**Réponses du Transporteur
à la demande de renseignements numéro 1
de la Régie de l'énergie
(la « Régie »)**

DEMANDE DE RENSEIGNEMENTS N° 1 DE LA RÉGIE DE L'ÉNERGIE (LA RÉGIE) RELATIVE À DEMANDE
DU TRANSPORTEUR VISANT LA RECONSTRUCTION DE LA LIGNE CLEVELAND-WATERLOO EN BITERNE

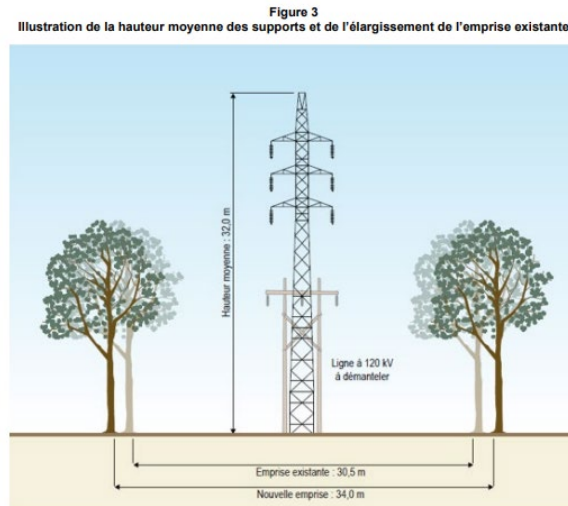
2.5 Veuillez confirmer que les coûts liés au démantèlement de la portion monoterne de la ligne 1390 (références (ii) et (vii)) sont inclus dans les coûts du Projet présentés à la référence (iv). Dans l'affirmative, veuillez fournir ces coûts. Dans la négative, veuillez expliquer comment ces coûts seront traités.

2.6 Veuillez élaborer sur la façon dont la charge présentement alimentée par les lignes 1390 et 1192 sera alimentée pendant les travaux de construction du Projet, en tenant compte des références (vii) et (viii) et de vos réponses aux questions 2.2 et 2.3.

2 **Les coûts liés au démantèlement de la portion monoterne de la ligne 1390 sont**
3 **inclus dans les coûts du Projet et représentent 2,1 M\$.**

4 **Certains travaux, notamment le déboisement, peuvent être réalisés tout en**
5 **maintenant la ligne 1390 sous tension. Pour les travaux de reconstruction de la**
6 **section monoterne de la ligne 1390, cette dernière sera mise hors tension, et le**
7 **poste de Waterloo sera alimenté par la ligne 1192 en provenance du poste de**
8 **Stukely. Le poste de Stukely sera, quant à lui, alimenté par la ligne 1388 en**
9 **provenance du poste de Magog. Les travaux se dérouleront en dehors des**
10 **périodes de pointe hivernales afin d'assurer que le réseau de transport dispose**
11 **d'une capacité suffisante pour alimenter la charge durant le retrait de la**
12 **ligne 1390.**
